**KLAIPĖDOS MIESTO SAVIVALDYBĖS ADMINISTRACIJOS
VIEŠŲJŲ PIRKIMŲ KOMISIJA**

DĖL ATSAKYMŲ Į GAUTUS KLAUSIMUS PATEIKIMO

Vadovaudamiesi **Barškių g., Obelių g. Klaipėdos m. rekonstravimo ir paviršinių nuotekų tinklų naujos statybos rangos darbų pirkimo (ID 527183)** supaprastinto atviro konkurso būdu sąlygų aprašo 55 p., atsakome į gautus klausimus:

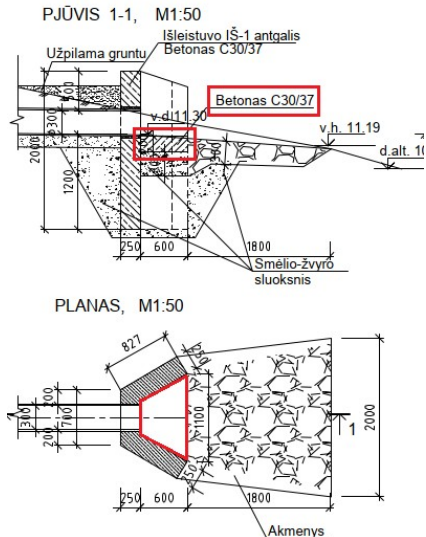
Obelų g. Konstrukcijų dalies projekte Išleistuvo IŠ-1 Sąnaudų kiekių žiniaraštyje poz. 3 yra numatytas darbas - „Betonas C20/25 latakui“. Prašome Jūsų patikslinti – ar šis betonas naudojamas lauko akmenų nutekėjimo loviui rengti (žiniaraščio poz. 5)? Jei ne – kam naudojamas šis betonas?

Sąnaudų kiekių žiniaraštyje –SK.SŽ-1 poz. 3 patikslinta (pakeista į betoną C30/37). Jis bus naudojamas nutekėjimo loviui įrengti.

Ištrauka iš brėžinio „Išleistuvai IŠ-1“ 2302.3-TDP-SK.B-0:

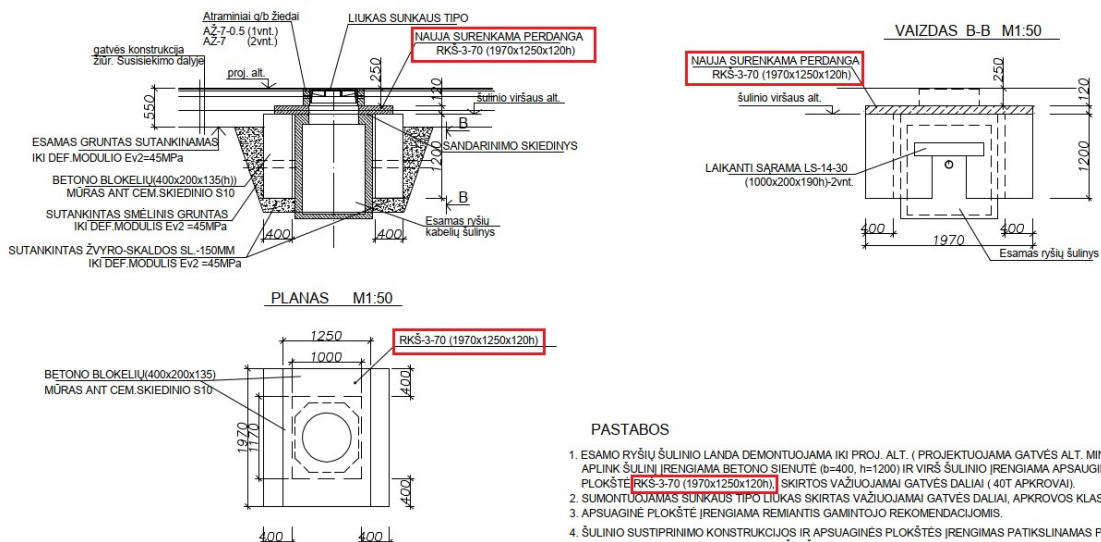
Obelų g. Konstrukcijų dalies projekte Išleistuvo IŠ-1 brėžinyje „Išleistuvas IŠ-1“ 2302.3-TDP-SK.B-01 yra numatytas betono sluoksnio (dangos) įrengimas iš betono C30/37. Prašome Jūsų patikslinti, ar šiai dangai reikalingas betono kiekis yra įtrauktas į

Išleistuvo IŠ-1 sąnaudų kiekių žiniaraščio 2302.3-TDP-SK.SŽ-1 darbų kiekius (jei taip - kurioje eilutėje)? Jei ne – prašome patikslinti sąnaudų kiekių žiniaraštį.

Šis betonas įtrauktas Sąnaudų kiekių žiniaraštyje –SK.SŽ-1 poz. 3 patikslinta pagal brėžinį (pakeista į betoną C30/37).

Ištrauka iš brėžinio „Ryšių šulinių sustiprinimas (3 vnt.) 2302.3-TDP-SK.B-02:

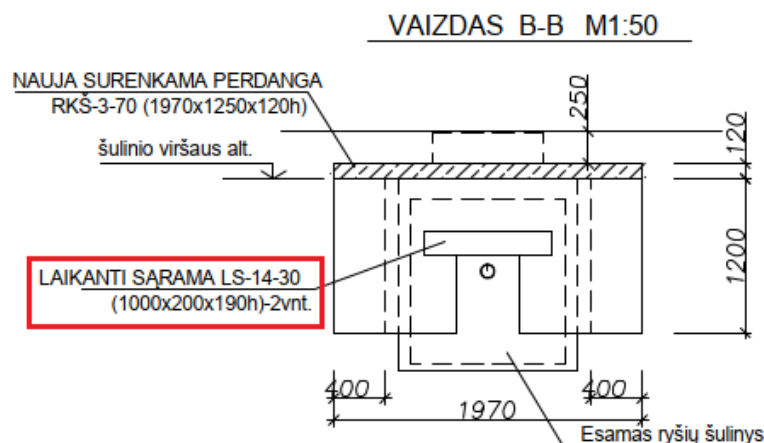
Obelų g. Konstruktijų dalies projekto Ryšių šulinių sustiprinimo brėžinyje „Ryšių šulinių sustiprinimas (3 vnt.) 2302.3-TDP-SK.B-02 numatyta, kad naudojamos surenkamos perdangos iš g/b plokščių (perdengimų) **RKŠ-3-70 (1970x1250x120)**, tačiau ryšių šulinių sustiprinimo Sąnaudų kiekių žiniaraštyje 2302.3-TDP-SK.SŽ-2 nurodytos g/b plokštės **RKŠ-4-70 (2830x1750x120)**. Prašome Jūsų patikslinti, kokios plokštės iš tikrųjų turės būti naudojamos.

Sąnaudų kiekių žiniaraštyje –SK.SŽ-2 poz. 7 patikslinta (pakeista į G/B plokštė RKŠ-3-70 (1970x1250x120h)).

Ištrauka iš brėžinio „Ryšių šulinių sustiprinimas (3 vnt.) 2302.3-TDP-SK.B-02:

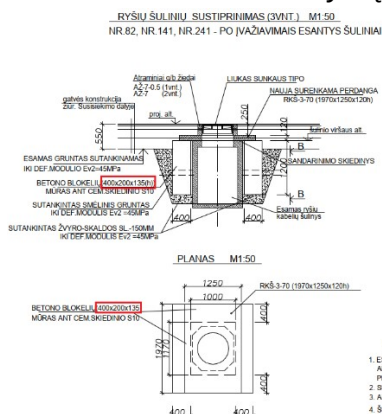
Obelių g. Konstruktijų dalies projekto Ryšių šulinių sustiprinimo brėžinyje „Ryšių šulinių sustiprinimas (3 vnt.) 2302.3-TDP-SK.B-02 numatyta, kad bus naudojami betono blokeliai su išmatavimais **400x200x135 (h)**, o ryšių šulinių sustiprinimo Sąnaudų kiekių žiniaraštyje 2302.3-TDP-SK.SŽ-2 nurodyti blokeliai su išmatavimais **400x200x120(h)**.

Prašome Jūsų patikslinti - ar bus galima rinktis blokelius iš abiejų variantų (išmatavimų)?

Sąnaudų kiekių žiniaraštyje –SK.SŽ-2 poz. 3 patikslinta (pakeista į betono blokeliai (išmatavimai 400x200x135h)).

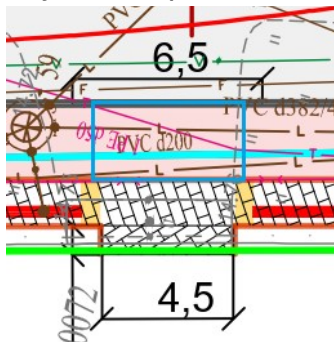
Barškių g. Susisiekimo dalies projekto I Suvestiniame sąnaudų kiekių žiniaraštyje skyriuje „Nuovažų iš asfalto dangos konstrukcijos įrengimo darbai“ yra numatyta įrengti 184m² asfalto dangos (6cm AC 16 PN ir 2,5cm AC 8 VN (raudona spalva)) tokios pat kaip ir dviračių take. Ar gerai suprantame, kad šie darbai numatyti yra ties nuovažomis (kaip pavyzdžiui - preliminarai paveiksliuke mėlynai apibrėžtas plotas)?

Suprantate teisingai.

Ištraukos iš Barškių g. projekto brėžinio „Skersiniai profiliai“ 2302.1-TDP-S-B_05:

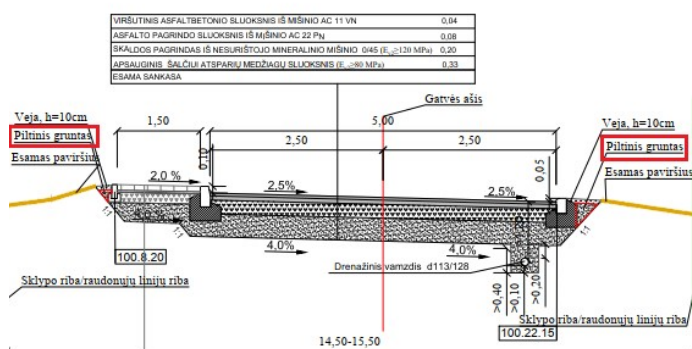
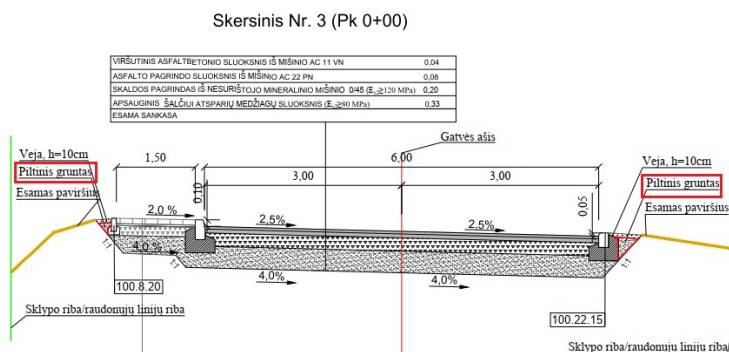
Barškių g. Susisiekimo dalies Suvestiniame sąnaudų kiekių žiniaraštyje (byla 2302.1-TDP-S-SDKŽ) skyriuje „2. Žemės sankasos įrengimo darbai“ 2.1,2.2. pozicijose numatyta net 9779m³ grunto kasimas ir išvežimas t.y. virš 14m³ į 1m gatvės. Atsižvelgiant į gatvės projektinį išilginį profilį, kuriame projektinis dangos aukštis daugiausiai eina palei esamą dangos aukštį ir nėra didelių nukasamų pylimų, grubiai priimant iškasamo grunto kiekį pagal pateiktus skersinius profilius gaunama 5-9m³ į 1m. Prašome Jūsų patikslinti ar Suvestiniame sąnaudų kiekių žiniaraštyje pateiktas teisingas nukasamo grunto kiekis?

Nukasamo grunto kiekis projekte suskaičiuotas teisingai.

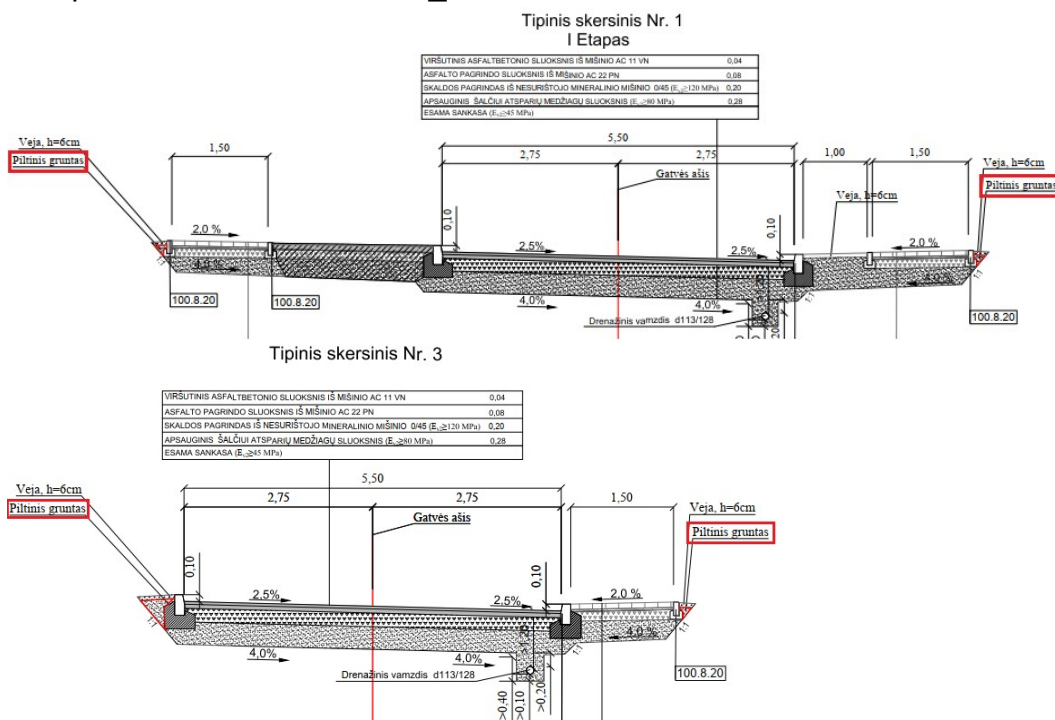
Barškių g. Susisiekimo dalies Suvestiniame sąnaudų kiekių žiniaraštyje (byla 2302.1-TDP-S-SDKŽ) „2. Žemės sankasos įrengimo darbai“ 2.3. pozicijoje numatyta **350m³** atvežtinio grunto įrengimas. Prašome Jūsų patikslinti, ar tikrai numatytas toks kiekis grunto (350m³), nes žiūrint skersinius profilius, juose numatyta nedideli rengiamo piltinio grunto plotai (skersiniame profilyje) – apie 0,03-0,1m² į 1m gatvės tai išeitų **21-69m³** (690m x 0,03 (0,1)m) piltinio grunto. Ištraukos iš Barškių g. projekto brėžinio „Skersiniai profiliai“ 2302.1-TDP-S-B_05:

Piltinio grunto kiekis projekte suskaičiuotas teisingai. Esamos gatvės profilis skersine kryptimi nėra tolygus. Vietomis kur bus nukastas dirvožemis ir kur bus įrengiamos gatvės konstrukcijos suvesti bortus su esamu paviršiumi.
